Mission régionale d'autorité environnementale

**Avis de la mission régionale
d'autorité environnementale
Hauts-de-France
sur le projet de création d'une motte féodale au sein du parc
ASNAPIO sur la commune de Villeneuve-d'ascq (59)
Étude d'impact du 30 janvier 2024**

n°MRAe 2024-7839

scénarios 2021 (étude d'impact page 30)

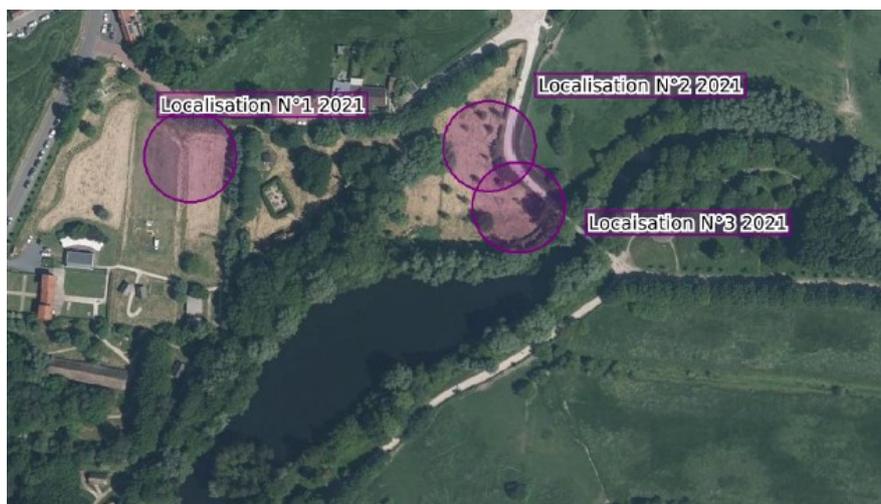
C'est le scénario n°2 qui a été retenu puis modifié en 2022/2023 suite aux expertises écologiques et la caractérisation de zone humide. Aucun des trois scénarios de 2021 n'est détaillé et l'explication pour le choix du scénario n°2 est trop sommaire. L'étude d'impact explique que les « *différents scénarios ont été arbitrés suivant différents critères environnementaux, fonctionnels et techniques* » mais sans retranscrire les analyses multicritères par enjeu (biodiversité, zone humide, circulation, cadre de vie, paysage etc) qui ont conduit à ce choix.

On constate de plus, que le scénario n°1 se trouve hors ZNIEFF de type I contrairement au choix retenu et que les études faune-flore et de caractérisation de zone humide, réalisées et fournies dans le dossier, ne concernent que la zone d'étude des scénarios 2 et 3. Cette étude avait pour objectif d'améliorer le scénario 2 et non d'interroger la localisation du projet. Il n'est donc pas clairement démontré que le scénario retenu est celui de moindre impact, notamment au regard des enjeux de biodiversité.

Enfin, l'étude d'impact présente un scénario retenu « mis à jour » suite aux enjeux identifiés sur le site (pages 30 et 31), et une réduction des impacts via la réalisation de cheminement en caillebotis et l'évitement de la station de Guimauve officinale. Le dossier ne précise pas si l'emprise de la butte aurait été réduite pour limiter l'impact sur les zones humides.

Emprise (3 140 m²) de la zone humide (étude d'impact, page 65)

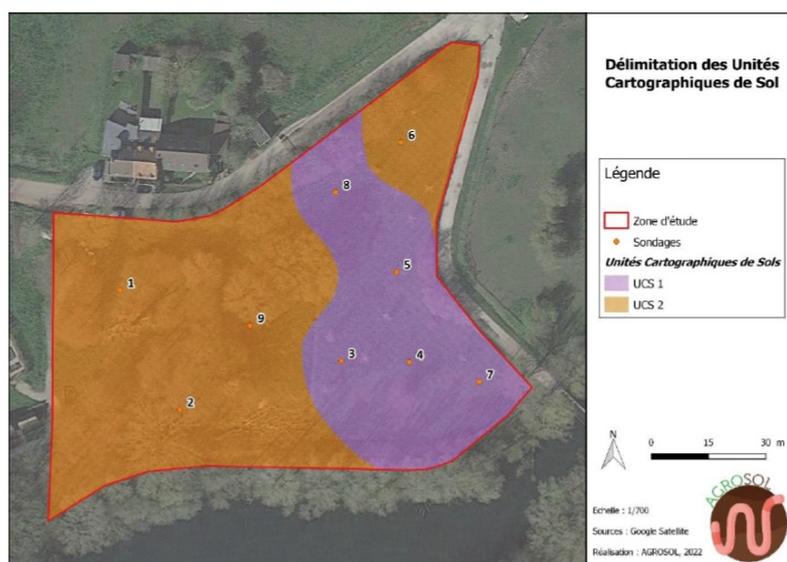
La caractérisation de zone humide par critère sol a été réalisée par 9 sondages (carte page 12 du rapport zone humide). Six de ces sondages sont localisés sur la partie est du site (lieu d'implantation du projet). Les 3 autres sont répartis sur la seconde moitié ouest du site.

Le protocole page 9 explique que, pour chaque sondage, sont renseignées entre autres, la date, la localisation, l'occupation du sol et la végétation spontanée. Ces informations n'ont pas été versées dans l'étude. La date des sondages n'étant pas fournie, il n'est pas possible de vérifier s'ils ont été réalisés en période propice, c'est-à-dire à la fin de l'automne lorsque les sols sont gorgés d'eau.

L'étude conclut à la présence de sol humides pour les sondages 3,4,5,7 et 8 situés dans la partie est de l'aire d'étude.

L'étude ne présente pas de superposition du projet avec la zone humide et n'identifie pas précisément la surface de zone humide qui sera détruite. L'étude d'impact indique que la surface est inférieure à 1 000 m² sans la quantifier

L'autorité environnementale recommande de compléter l'étude avec les dates de réalisation des forages et de les compléter si ceux-ci n'ont pas été réalisés en période propice pour la caractérisation de zone humide sur le critère pédologique.

L'autorité environnementale recommande de joindre une cartographie superposant la zone humide avec l'emprise du projet et de préciser la superficie exacte de la zone humide résiduelle détruite ou dégradée.
